EXPERTISE OFFICIELLE

Alimentation en eau potable d'Alleins, Vernègues et Mallemort

Avis hydrogéologique relatif à la définition des périmètres de protection du nouveau forage AEP intercommunal d'Alleins

Plan parcellaire à l'échelle du 1/846 ième. Limite du périmètre de protection immédiat.

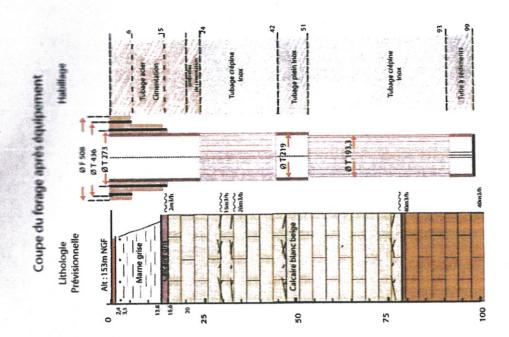
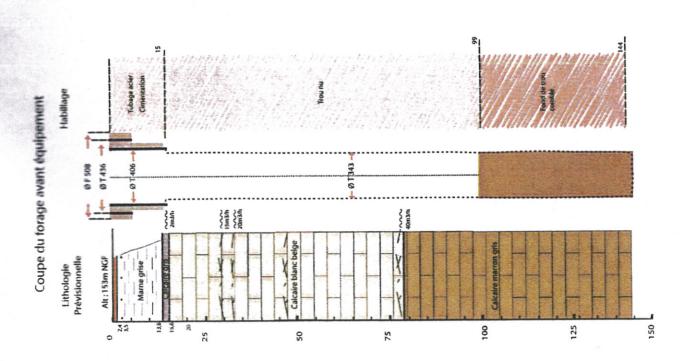
Le périmètre de protection immédiat est confiné aux parcelles n° 673 et 674 (Cf. fig. 2) et devra être matérialisé par une clôture grillagée d'environ 2 m de hauteur; elle sera munie d'un portail permettant l'accès à un camion de forage et garantissant la sécurité du captage (fermeture inviolable).

• un périmètre de protection immédiate (PPI) limité aux parcelles n° 673 et 674 où toutes les activités sont interdites sauf celles liées à l'exploitation de l'ouvrage,

Délimitation des périmètres de protection immédiat et rapproché. Environnement du captage. Echelle 1/3.385

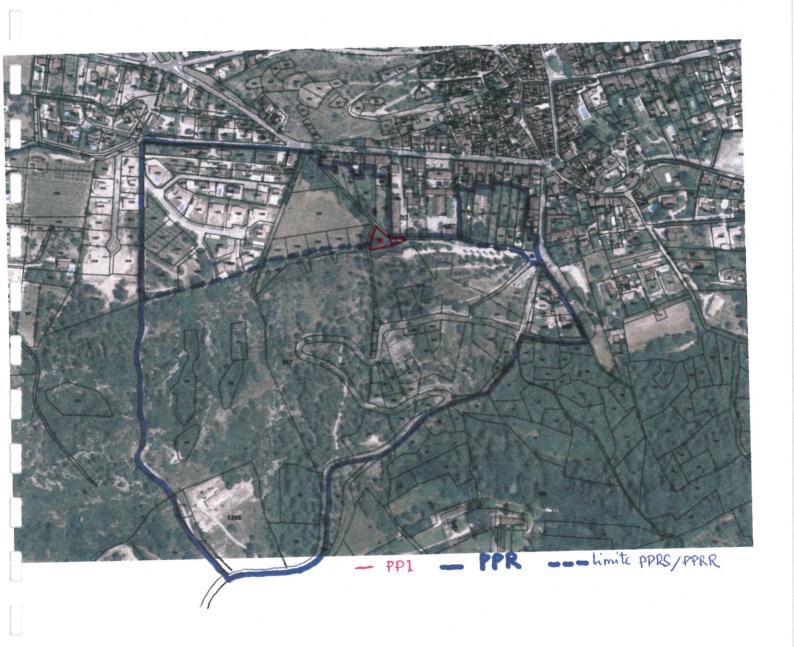
Concernant l'environnement du forage (fig. 6), l'amont hydraulique est classé en zone naturelle boisée au niveau du POS/PLU et les risques actuels potentiels d'une éventuelle contamination sont représentés par:

Il comprend 2 parties distinctes (fig.6):

- au Sud du captage, la première comprend la fenêtre d'érosion des affleurements de calcaires barrémiens de part et d'autre de la RD n° 16 au niveau des différents virages en lacet qui surplombent directement le captage; elle s'arrête globalement dès l'apparition des terrains miocènes qui constituent une bonne protection (marnes sableuses) du réservoir aquifère calcaire; cette partie intègre le parking autos immédiatement située à l'Est du captage, le risque routier lié au trafic sur la RD et le réservoir AEP avec sa canalisation;
- au Nord du captage, le périmètre rapproché englobe, non seulement les terres agricoles en

La partie Sud du périmètre, qui correspond à une partie de l'impluvium du forage (amont hydraulique immédiat) constitue donc un périmètre de protection rapproché renforcé (PPRR) alors que la partie Nord forme un périmètre rapproché simplifié (PPRS) du fait de l'existence d'une couche protectrice même peu épaisse (marnes sableuses miocènes).

• un périmètre de protection rapprochée (PPR) divisé en 2 parties; une partie Sud correspondant à une fraction de l'impluvium de l'ouvrage où la protection est renforcée (R)et une partie Nord, hors impluvium, qui doit être protégée en raison des nombreux forages privés non déclarés qui captent le même réservoir aquifère (protection simplifiée S).

Dans le périmètre rapproché global, les sondages d'eau privés sont désormais interdits et toutes les autres activités sont soit interdites (PPRR) soit règlementées (PPRR et PPRS).
